2021年2月26日
日本原子力発電株式会社

敦賀発電所1号機 廃止措置計画変更認可について

敦賀発電所 1 号機 廃止措置計画変更認可の概要

＜参考＞使用済燃料プール水の冷却に係る維持管理設備の概要図

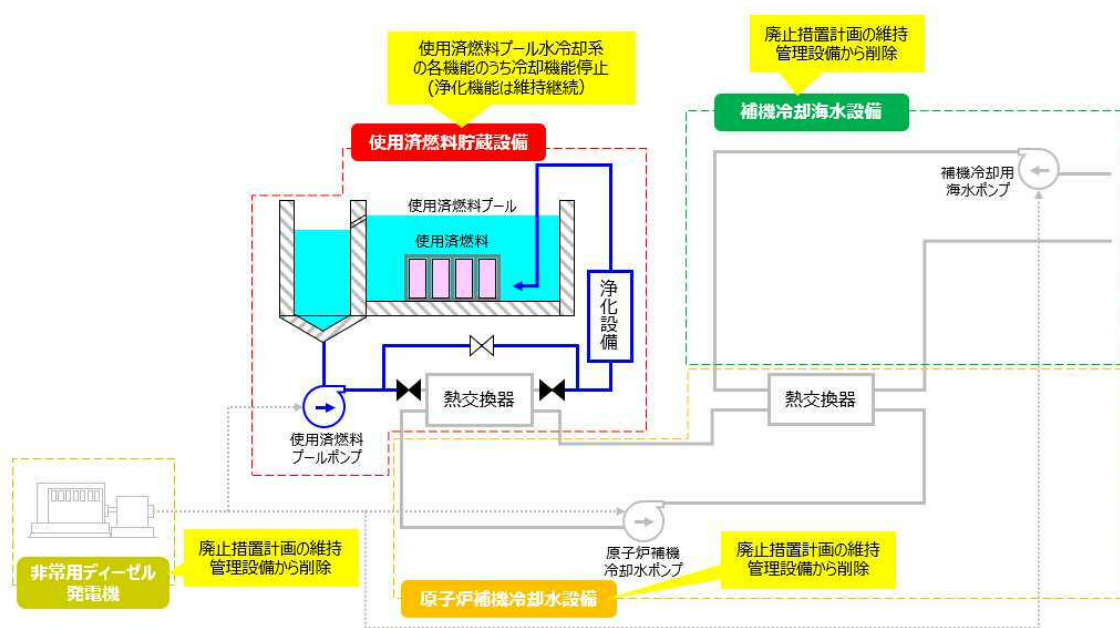
（１）使用済燃料プール水の冷却が不要になることに伴い、以下のとおり廃止措置計画に定める維持管理設備に係る記載を変更

- ・ 使用済燃料貯蔵設備の冷却・浄化機能を、浄化機能のみへ変更
- ・ 原子炉補機冷却水設備と補機冷却海水設備を、廃止措置計画に定める維持管理設備から削除

（２）使用済燃料プール水を冷却するための電源供給が不要となることから、非常用ディーゼル発電機を廃止措置計画に定める維持管理設備から削除
